Landschaftsplan Westensee

Planungsempfehlungen M 1:10.000 Plan Nr. 3.3

Festgestellter Plan (festgestellt seit 06.Juli 2000)

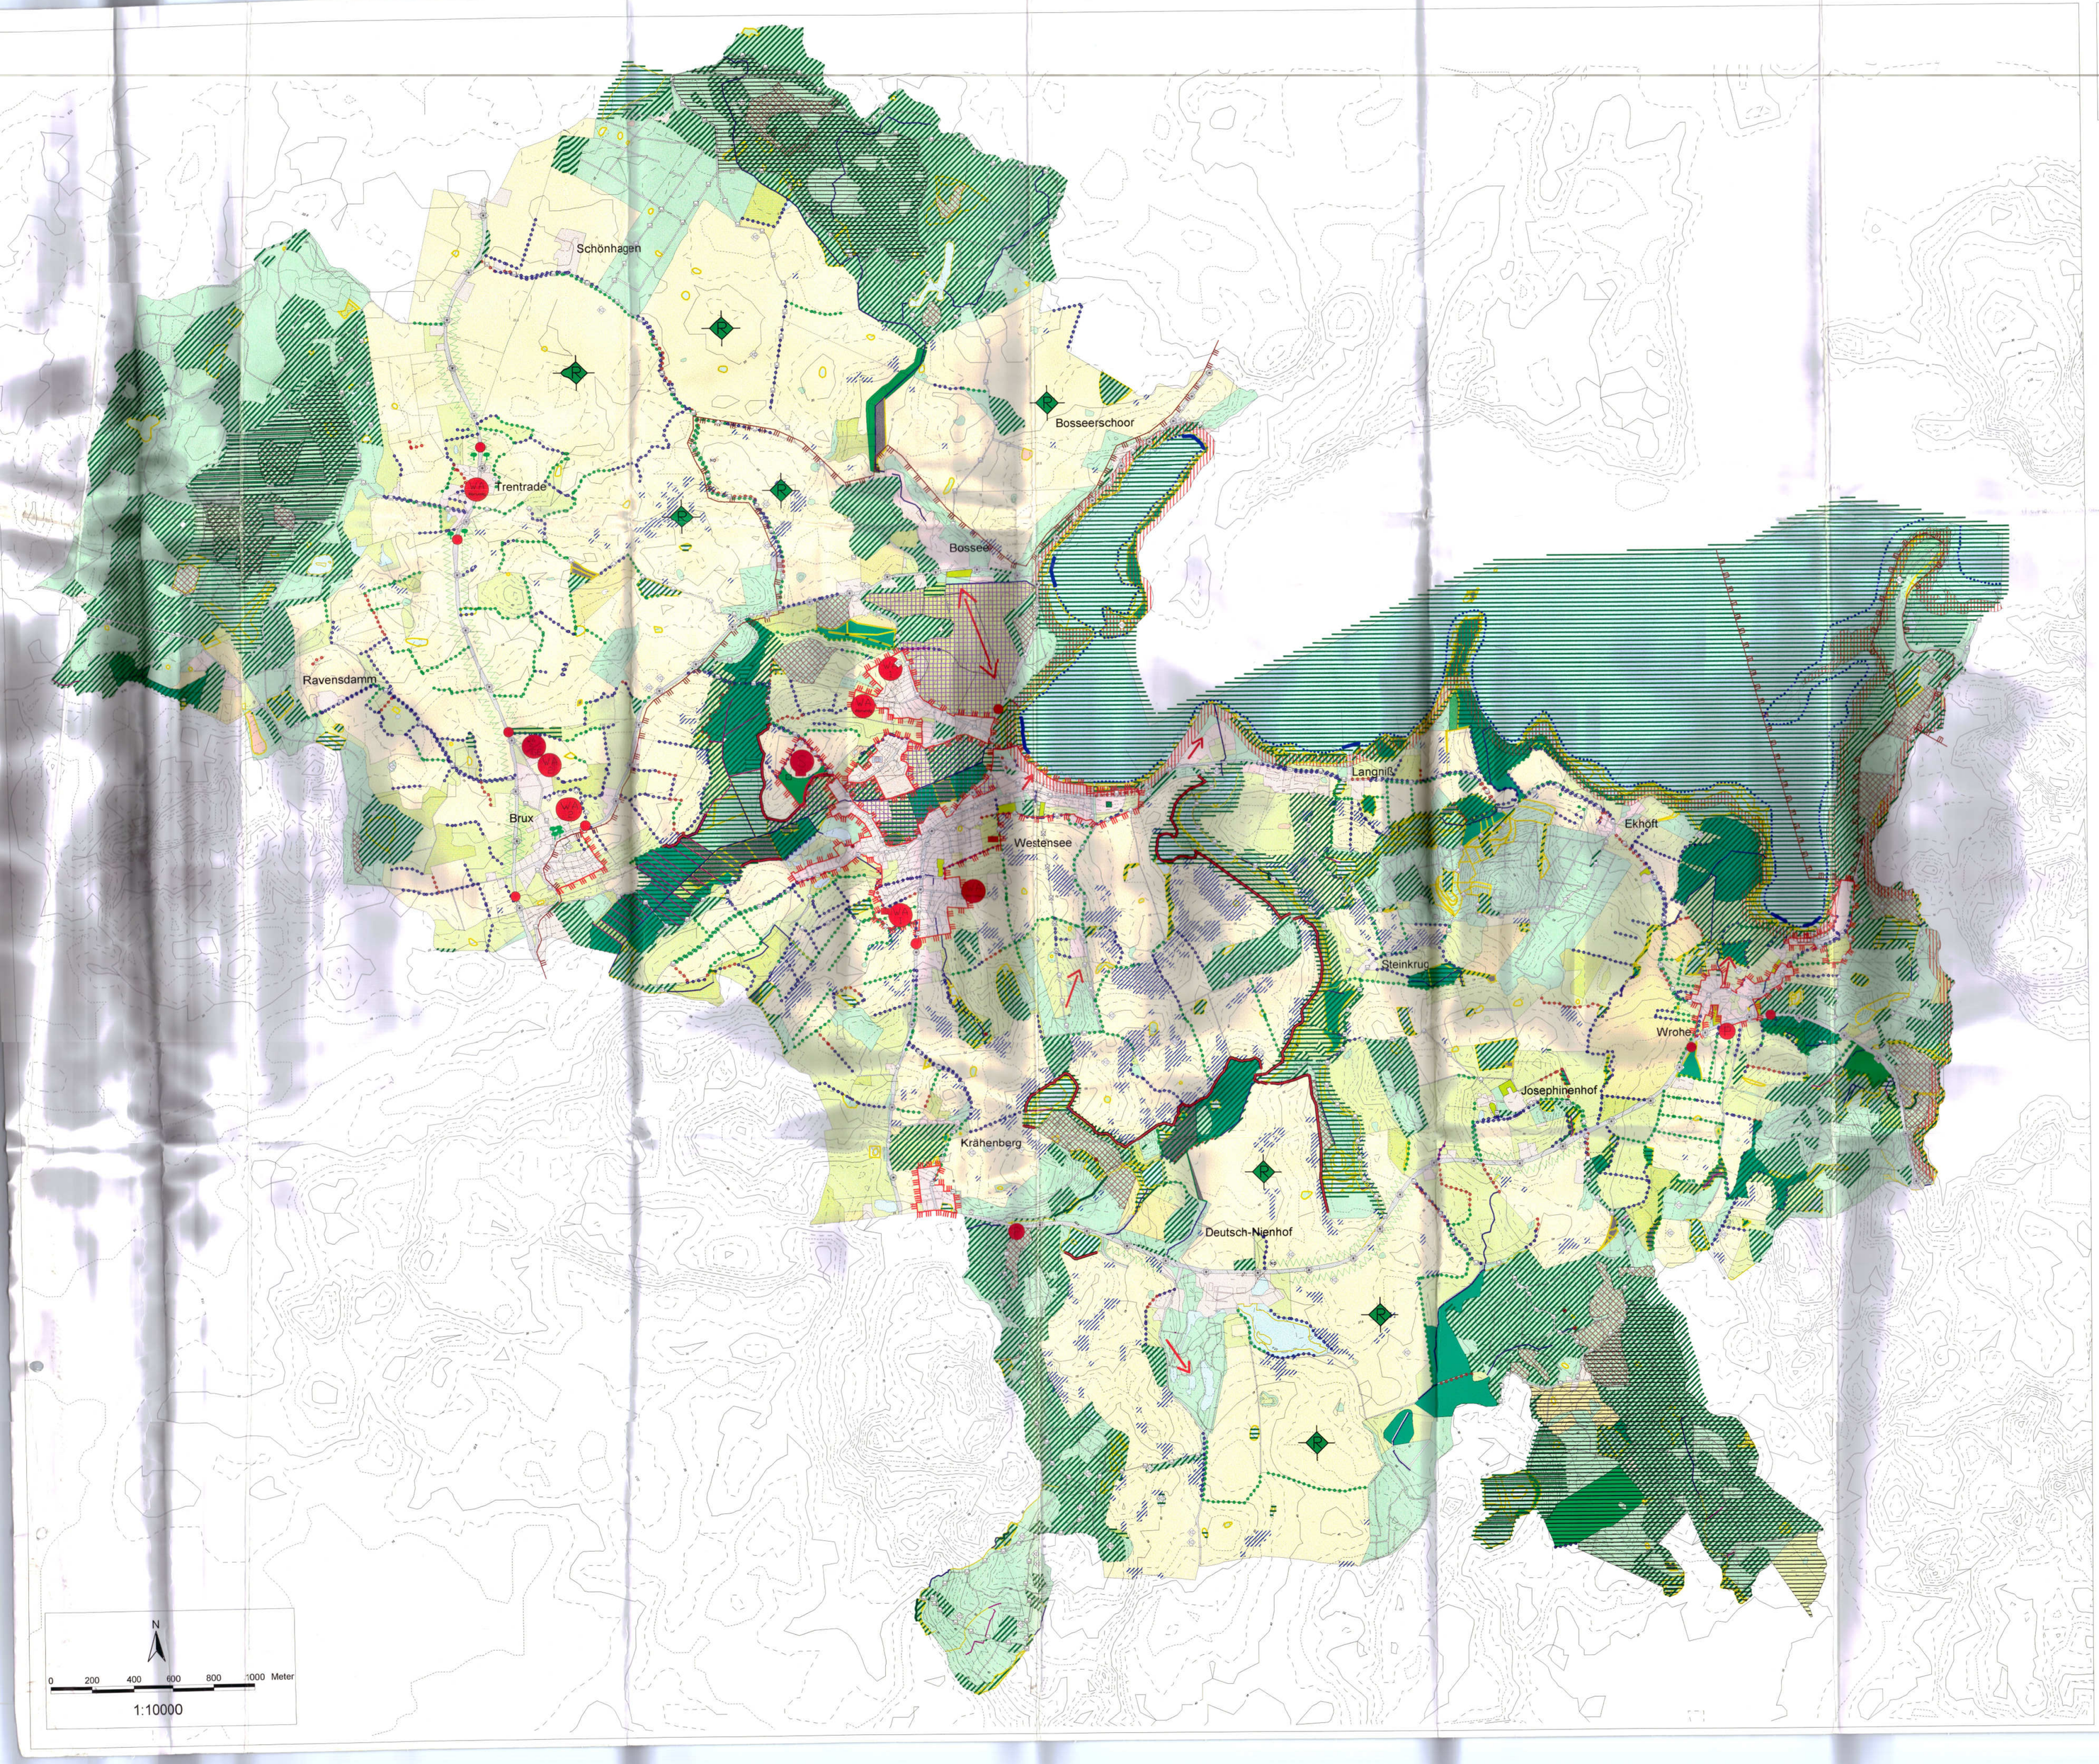
Widerspruch der unteren Naturschutzbehörde Kreis Rendsburg-Eckernförde

Hinsichtlich der Steggleinung konnte mit der Behörde kein Benehmen hergestellt werden. Zitat aus dem Widerspruch vom 07.09.2000:
"Der Darstellung im Landschaftsplan von Zonen ohne Einschränkung der Steg- oder Badenutzung widerspreche ich, insofern Uferbereiche betroffen sind, die gem. dem oben genannten Stegkonzept als Zone 1 oder 2 einzuordnen sind.
Ich weise daraufhin, dass der Landschaftsplan in den Punkten, in denen ich Widerspruch eingelegt habe, keine bindende Wirkung für mich besitzt."
